Bebauungsplan

"Freiflächen-Photovoltaikanlage Sandberg Illerberg"

Abwägung der Stellungnahmen im Rahmen der Öffentlichkeitsbeteiligung und der Beteiligung der Behörden und sonstigen Träger öffentlicher Belange

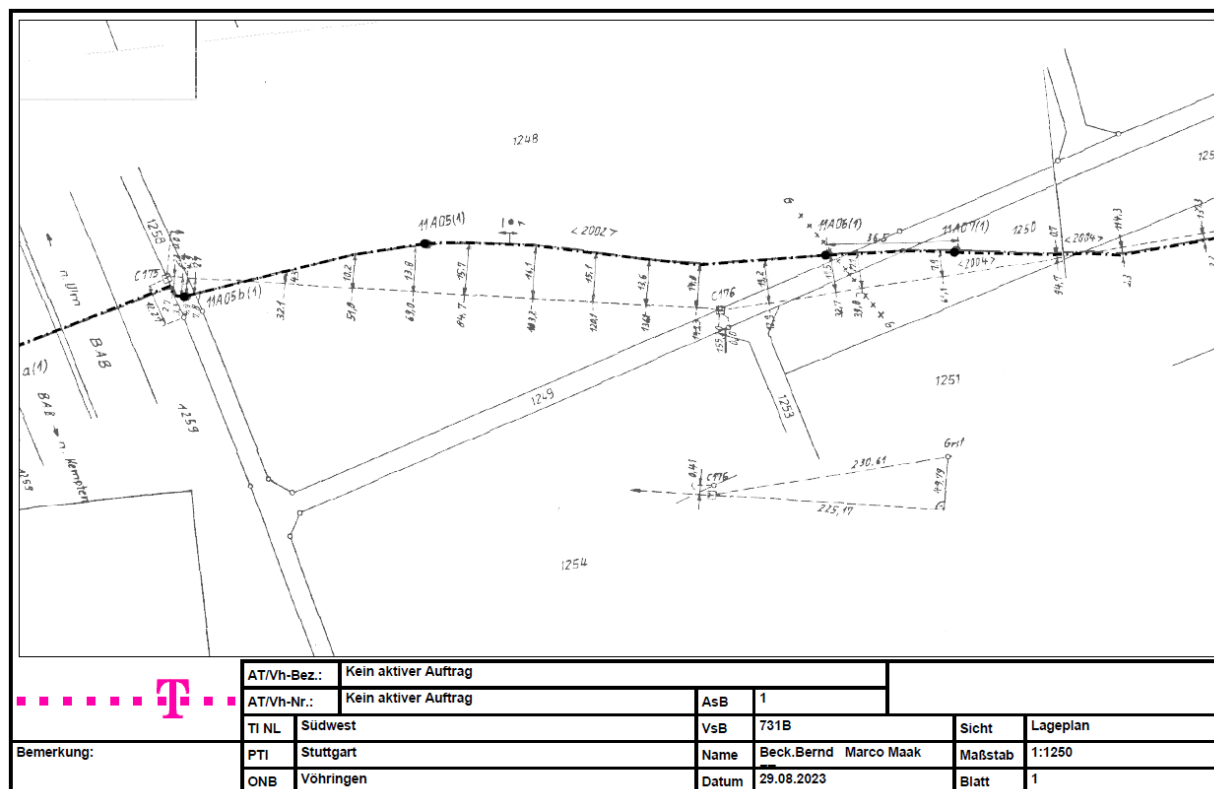
In die Planzeichnung sind die 40 m – Anbauverbotszone sowie die 100 m – Anbaubeschränkungszone an der BAB 7 einzuzeichnen und in der Legende sind diese Zonen mit Verweis auf § 9 FStrG und die Bezeichnung an der Bundesautobahn zu ergänzen. Zur Abstandsmessung möchten wir darauf verweisen, dass das Abstandsmaß der Zonen des § 9 FStrG auch an Anschlussstellenästen, an Ein- und Ausfädelungstreifen sowie Rampen und gegenüber der Zu- und Abfahrten sowie bei Raststätten/-plätzen (äußere Fahrbahnkante der Durchfahrtsgasse, die die BAB verbindet) gilt.

Die übersandte Stellungnahme zu den Blendwirkungen ist nicht auskömmlich. Das geplante Vorhaben wird im Rahmen des Verfahrens hinsichtlich der Vereinbarkeit mit den fernstraßenrechtlichen Belangen nach § 9 Abs. 3 FStrG geprüft. Im Rahmen der Prüfung, ob eine bauliche Anlage gemäß § 9 Abs. 3 FStrG zu versagen ist, weil dies insbesondere wegen der Sicherheit oder Leichtigkeit des Verkehrs nötig ist, ist eine abstrakte Gefährdungsbeurteilung vorzunehmen.

Bäume/Sträucher können in belaubtem Zustand zwar eine Blendung verhindern, aber nicht das ganze Jahr über. Daher sehe ich einen Blendschutzzaun als erforderlich, um die ganzjährige Blendung auszuschließen.

- Die Photovoltaikanlagen sind so zu errichten, dass Blendwirkungen jeglicher Art auf die angrenzende BAB 7 ausgeschlossen werden. Dies kann beispielsweise durch die Installation eines Blendschutzzaunes oder einer entsprechenden Ausrichtung der Module erreicht werden. Bei der Blendwirkung genügt dabei bereits die erkennbare Möglichkeit, dass eine Beeinträchtigung der Sicherheit und Leichtigkeit des Verkehrs eintritt.

Die Stellungnahme zur Blendwirkung kommt hinsichtlich der Auswirkungen auf die BAB A7 zu dem Ergebnis, dass Blendwirkungen auf die A7 Richtung Süd/Westen, durch die höhere Lage, des rel. großen Abstands zur Autobahn und die zusätzlich im Bebauungsplan geplante 2,5 m breite Pflichtbegrünung durch eine Strauchhecke nahezu auszuschließen sind. Angrenzend an die A7 unmittelbar im Westen ist die PV-Freiflächenanlage nur schwer einzusehen, die PV-Anlage befindet sich ca. 4,0 m höher (Geländeunterschied+Aufständigung) als die Autobahn.

Eine eventuell auftretende, kurzzeitige Blendung in Richtung der Autobahn (Süden) kann bei fehlender Bepflanzung der Strauchhecke, durch einen Sichtschutzaun auch im Nachhinein noch vermieden werden, wird aktuell aber durch den Gutachter nicht als Notwendigkeit angesehen.

Aufgrund dessen, dass die geplante PV-Anlage von Süden kommend über die A7, auf einer Länge von rund 100 m eingesehen werden kann, sowie dass von Seiten des Blendgutachters eine Blendung der Autofahrer in diesem Bereich nicht gänzlich ausgeschlossen werden, kann wird im Bebauungsplan für diesen Bereich ein Blendschutzaun festgesetzt. Der Blendschutz wird dabei an die ohnehin notwendige Einfriedung angebracht. Eine Blendung der Autofahrer in Richtung Westen kann aufgrund der Höhenlage des Geländes ausgeschlossen werden, so dass hier kein Sichtschutzaun notwendig ist.
